**REGIONE LIGURIA - Giunta Regionale**

**Tipo Atto** Decreto del Direttore Generale

Accordo di avvalimento sottoscritto con Autorità di Bacino Distrettuale Appennino Settentrionale. Adozione della variante al Piano di bacino stralcio T. Borghetto/Vallecorsia - Ambito 2 Nervia relativa all'aggiornamento del quadro della pericolosità geomorfologica.

**FRANA COD. ID: 120 – 123**

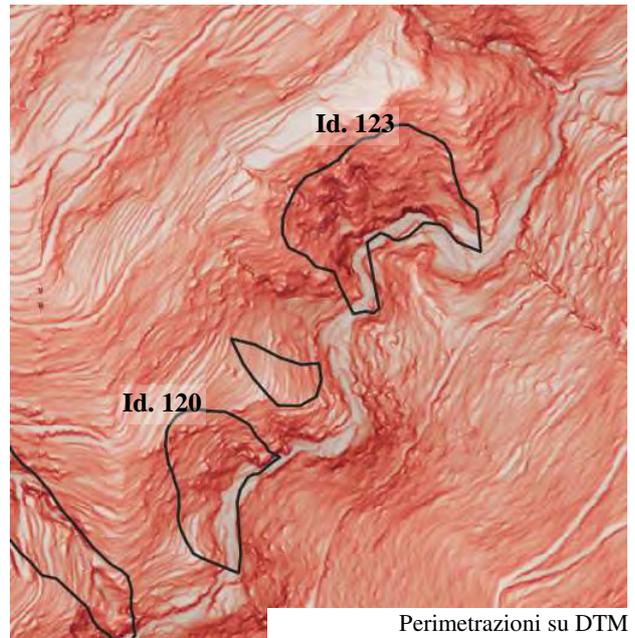
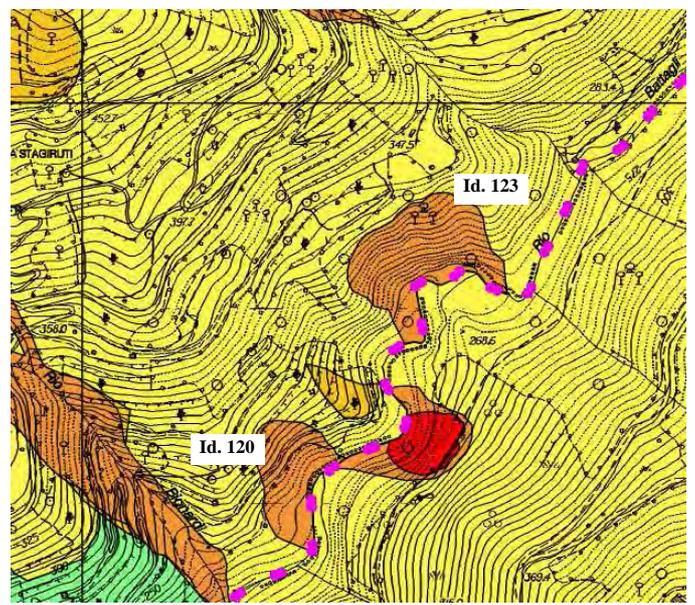
ID	TIPOLOGIA	STATO	CLASSE PERICOLOSITÀ
120	CROLLO	QUIESCENTE	Pg3a

Per tali fenomeni attribuita una pericolosità di livello PG3a riconoscendo la potenzialità di riattivazione dei fenomeni di crollo a causa dell'azione erosiva del torrente di fondovalle.

La revisione ha quindi comportato una revisione della classe di suscettività verso un grado più elevato, da PG2 a Pg3a, per l'areale considerato essendo stati inseriti i due nuovi corpi franosi.

**FRANA COD. ID: 3 (-13)**

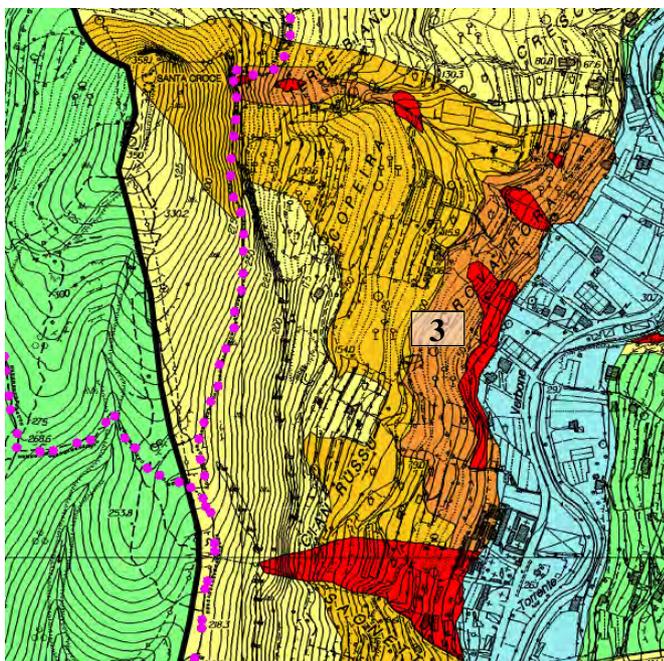
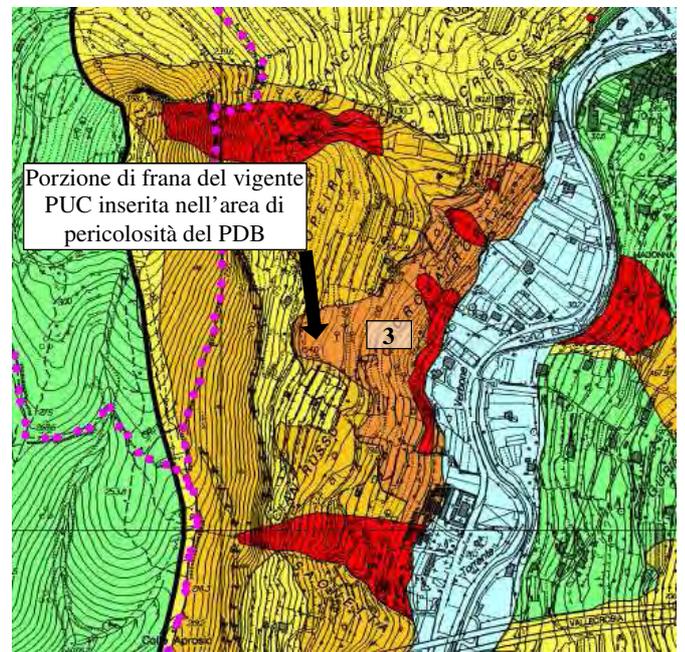
ID	TIPOLOGIA	STATO	CLASSE PERICOLOSITÀ
3	COMPLESSA	QUIESCENTE	Pg3a

Ai fini dell'aggiornamento del vigente Piano di bacino si proceduto ad estendere, localmente verso monte, un areale a pericolosità di classe Pg3a; si tratta quindi di una modifica di carattere geometrico di un dato già presente nel Piano.
